Krycí list ZBV

III/33721 Močovice a Močovice – chodník podél silnice III/33721 IV

SILNICE III/33721

Předmět Změny: Záměna horských vpustí za klasické uliční

Protokol č. 10902/UNS/24 o kontrole zhutnění

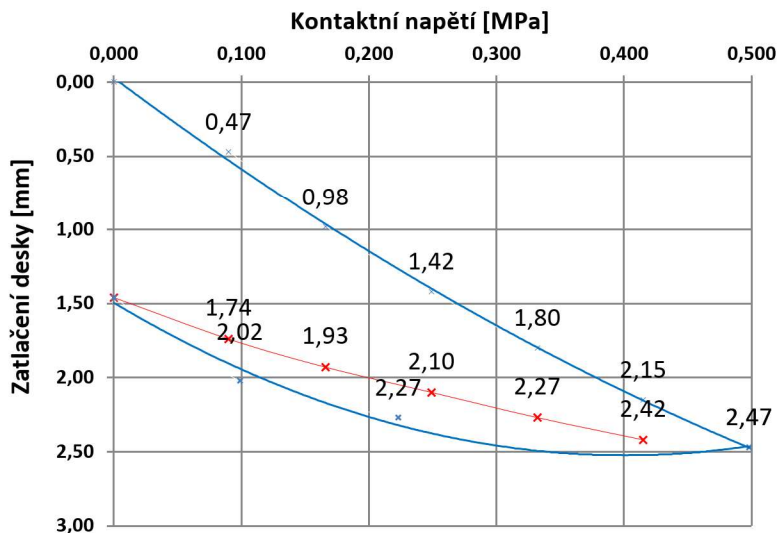
Zadávací dokumentace (PDPS) předpokládala realizaci sanace aktivní zóny v tl. 0,5 m + geotextilie. Po odtěžení konstrukčních vrstev byla provedena statická zatěžovací zkouška (příloha č. 10), která byla vyhovující. Z toho důvodu nebyla sanace aktivní zóny realizována.

Z těchto důvodů je v rozpočtu proveden odpočet položek týkajících se sanace aktivní zóny (6, 21, 24, 25, 31, 32, 33).
